CONSIGLIO NAZIONALE DELLE RICERCHE  
Istituto per le Tecnologie della Costruzione  
SEDE

**Gara a procedura aperta sopra soglia ai sensi dell'art. 55 del D. Lgs. 163/2006  
per l'affidamento della fornitura di una  
Attrezzatura Scientifica per Prove su Facciate Continue**

**RISPOSTE AI QUESITI FORMULATI DAGLI OPERATORI ECONOMICI**

PIANTA FONDAZIONI

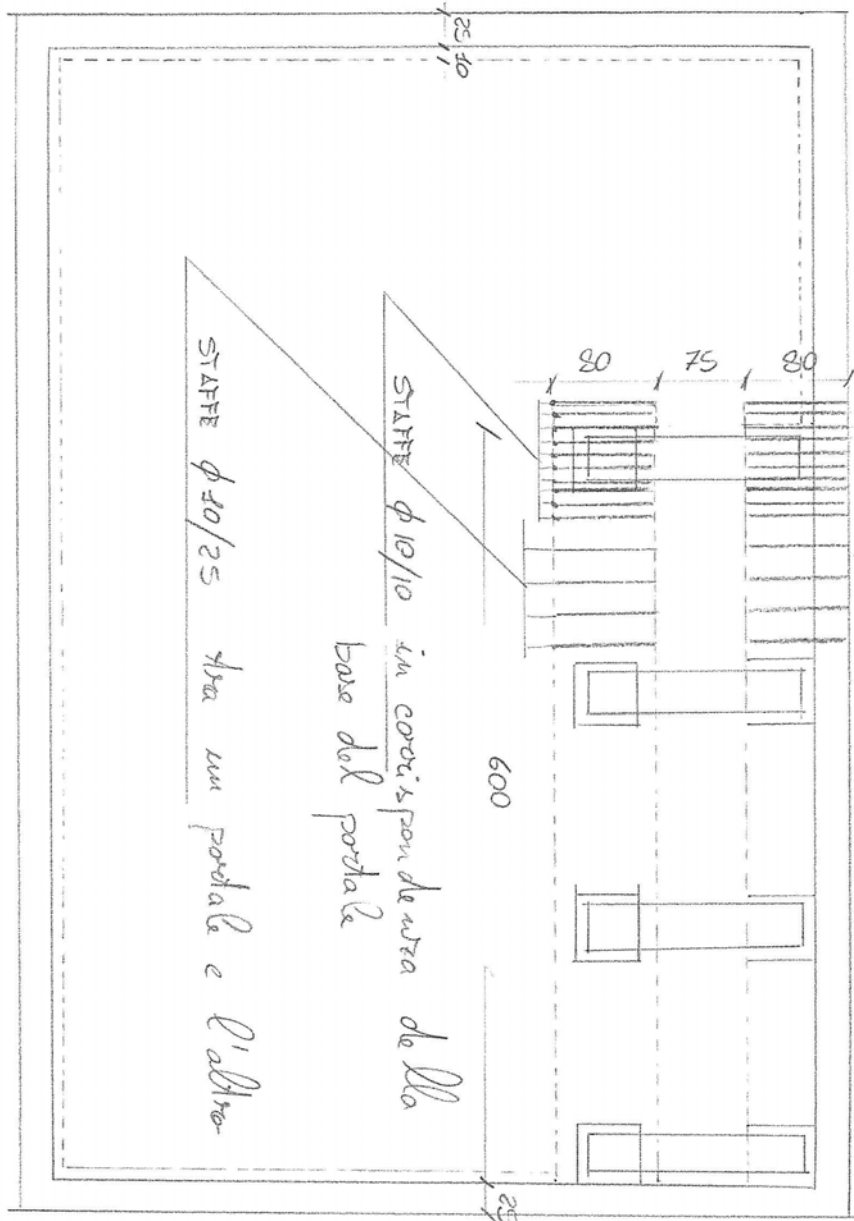
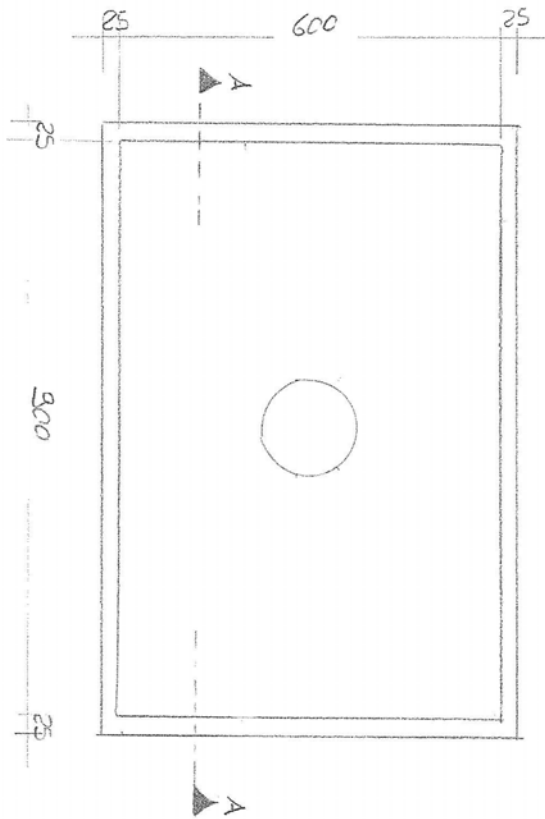
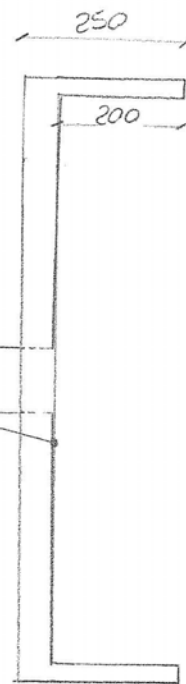
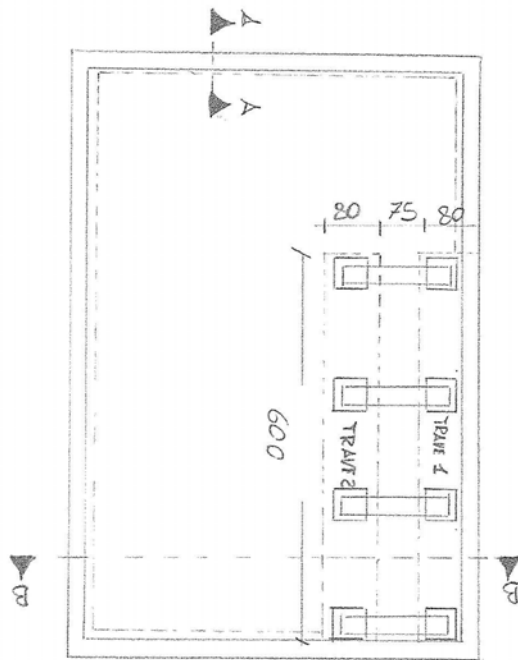
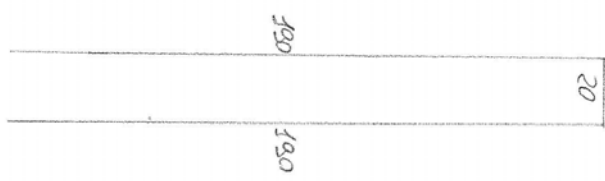
E' disponibile la documentazione relativa alle opere civili esistenti (fondazioni e carpenterie metalliche) destinate a rimanere ?

Per documentazione si intendono le note di calcolo, le relazioni geotecniche ed i disegni as built per quanto sopra.

**RISPOSTA: La documentazione disponibile è riportata in quanto segue.**
